DODATEK Č. 1 KE SMLouvĚ O DíLO

3. Odběratel a dodavatel shodně prohlašují, že mezi sebou dne 17. 1. 2024 uzavřeli Smlouvu o dílo, č. smlouvy odběratele 145/I/2023, č. smlouvy dodavatele 15/2023, jejímž předmětem je provedení díla „Oprava střechy bytového domu, ul. 17. Listopadu 2, 4, 6 v Havířově“ (dále jen „Původní smlouva o dílo“).
4. Tímto dodatkem se smluvní strany, s ohledem na zjištění skryté překážky znemožňující provést dílo dohodnutým způsobem, dohodly na změně Původní smlouvy o dílo, spočívající ve změně díla, tomu odpovídající úpravě ceny díla a termínu provedení díla.

Rekapitulace změn stavby					
Název a evidenční číslo stavby: "Výměna střešního pláště na ploché střeše, ul. 17.listopadu 2, 4, 6 v Havířově			Číslo SO/PS / / číslo změny SO/PS:	Číslo změny stavby: 01-01	
Název stavebního objektu/provozního souboru (SO/PS): Změnový list					
Strany smlouvy o dílo na realizaci výše uvedené stavby uzavřené dne 17.1.2024					
Objednatel: statutární město Havířov Svornosti 86/2, 736 01 Havířov-Město zastoupené: Městská realitní agentura, s.r.o. U Lesa 865/3a, Město, 736 01 Havířov					
Zhotovitel: FAST střechy s.r.o., Smetanova 2065, 547 01 Náchod					
TDI: [REDAKCE]					
Př

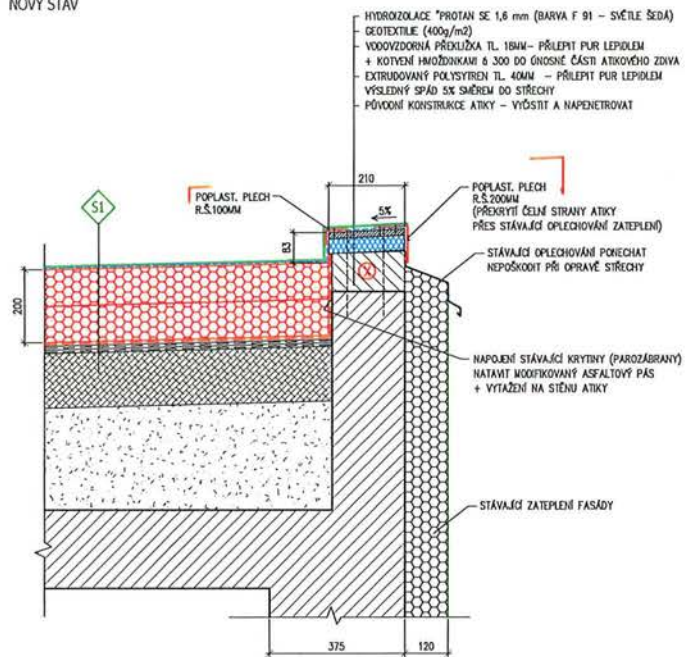
-  - STÁVAJÍCÍ SKLADBA STŘECHY VIZ VÝKRES Č. 1-05
-  - NOVÁ SKLADBA STŘECHY VIZ VÝKRES Č. 1-05
-  - STÁVAJÍCÍ KONSTRUKCE ATIKY NAD STŘECHOU BUDE ZJISTĚNA PO ODKRYTÍ STÁVAJÍCÍHO OPLECHOVÁNÍ PO ODKRYTÍ BUDE UPŘESNĚNO PŘESNĚ PŘEVĚŘENÍ A KOTVENÍ NOVÝCH VRSTEV ATIKY

DETAIL "D1" - ATIKA
M 1 : 10

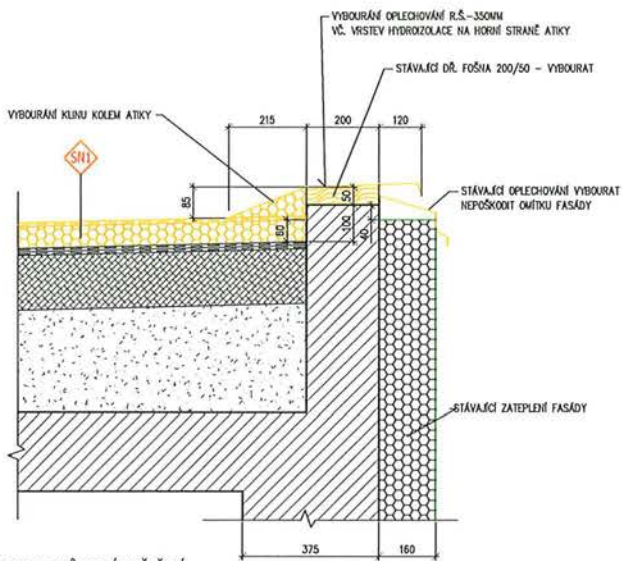
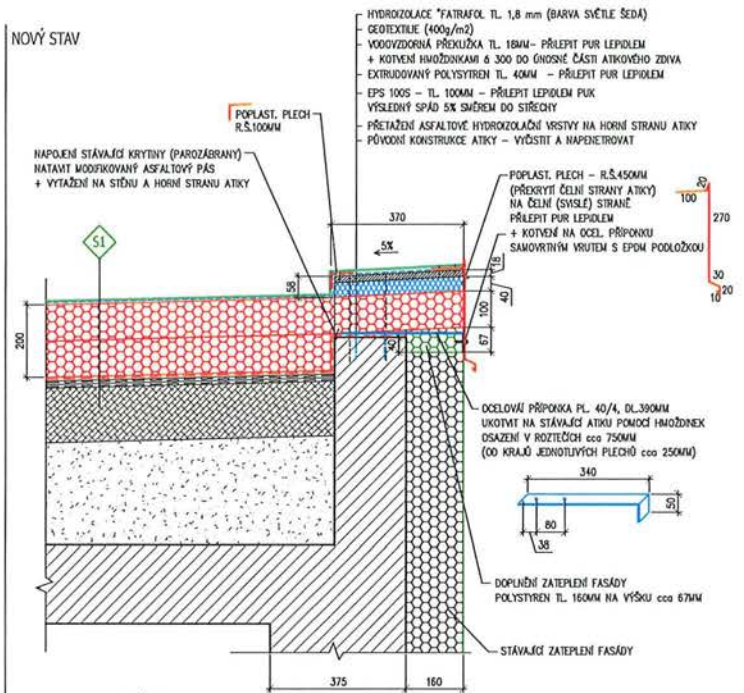
1. Změna skladby atiky – při realizaci stavebních prací byla zhotovitelem zjištěna jiná sklaba atiky, než bylo uvedeno v projektové dokumentaci. Z tohoto důvodu byl autorským dozorem a technickým dozorem investic upřesněn nový detail atiky. Tato změna znamená pro investora navýšení finančních nákladů. **(208.931,65 Kč bez DPH)**

ZMĚNY OPROTI PŮVODNÍMU ŘEŠENÍ:

PŮVODNÍ ŘEŠENÍ – NEBUDE PROVEDENO	NOVÉ ŘEŠENÍ – DLE ZAJIŠTĚNÉHO STAVU
1- VYBOURÁNÍ VRSTEV ATIKY V ŠÍŘCE 200MM A VÝŠCE 50MM	1- VYBOURÁNÍ VRSTEV ATIKY V ŠÍŘCE 200MM A VÝŠCE 50MM – DŘ. FOŠNA
2- STÁVAJÍCÍ OPLECHOVÁNÍ HORNÍ STRANY ZATEPLENÍ FASÁDY PONECHÁNO	2- STÁVAJÍCÍ OPLECHOVÁNÍ HORNÍ STRANY ZATEPLENÍ FASÁDY VYBOURAT – NEPOŠKODIT OMTIKU FASÁDY
3- ZATEPLENÍ HORNÍ STRANY ATIKY – XPS TL. 40MM, ŠÍŘKA 210MM	3- ZATEPLENÍ HORNÍ STRANY ATIKY – XPS TL. 40MM, ŠÍŘKA 330MM + EPS 100S TL.100MM ŠÍŘKA 370MM
4- VODOVZDORNÁ PŘEKLIŽKA TL. 18MM, ŠÍŘKA 210MM	4- VODOVZDORNÁ PŘEKLIŽKA TL. 18MM, ŠÍŘKA 370MM
5- OPLECHOVÁNÍ POPLAST. PLECH – PŘEKRYTÍ ČELA ATIKY R.Š. 200MM	5- OPLECHOVÁNÍ POPLAST. PLECH – PŘEKRYTÍ ČELA ATIKY R.Š. 450MM + PŘELEPIT PUR LEPIKEM NA SVISLÉ ČÁSTI
	6- DOPLNĚNÍ ZATEPLENÍ FASÁDY POLYSTYRENNÍ TL. 160MM NA VÝŠKU cca 67MM
	7- DOPLNĚNÍ OCELOVÉ PŘÍPONKY PRO KOTVENÍ OPLECHOVÁNÍ OCELOVÁ PŘÍPONKA PL. 40/4, DL.390MM
